MUISTIO**käynnistä Tammelan kirkolla 28.11.2007***Anu Laurila*

Ulkovalot

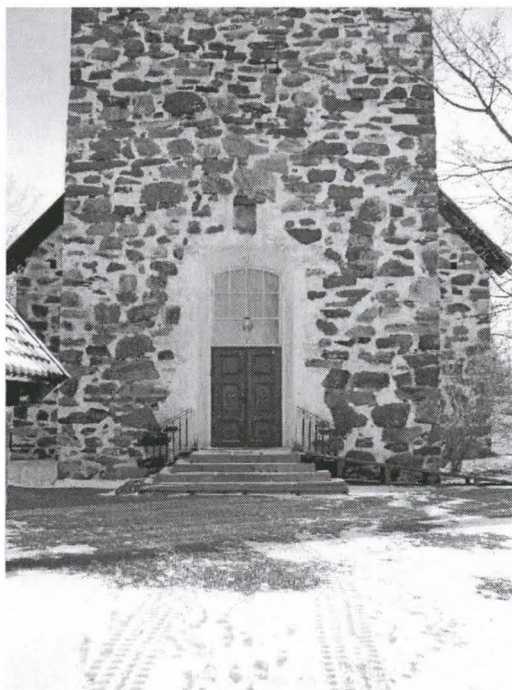
Pääoven edessä on korkea kiviporras, jonka molemmilla reunoilla on kaide. Valaistuksena on nykyisin pyöreä lasipallo, joka roikkuu ovisyvennyksen yläreunasta ja on tuettu myös ovenkarmiin. Todettiin, että valaistuksen suunnittelu kannattaa teettää sisävalaistuksen suunnittelun yhteydessä.
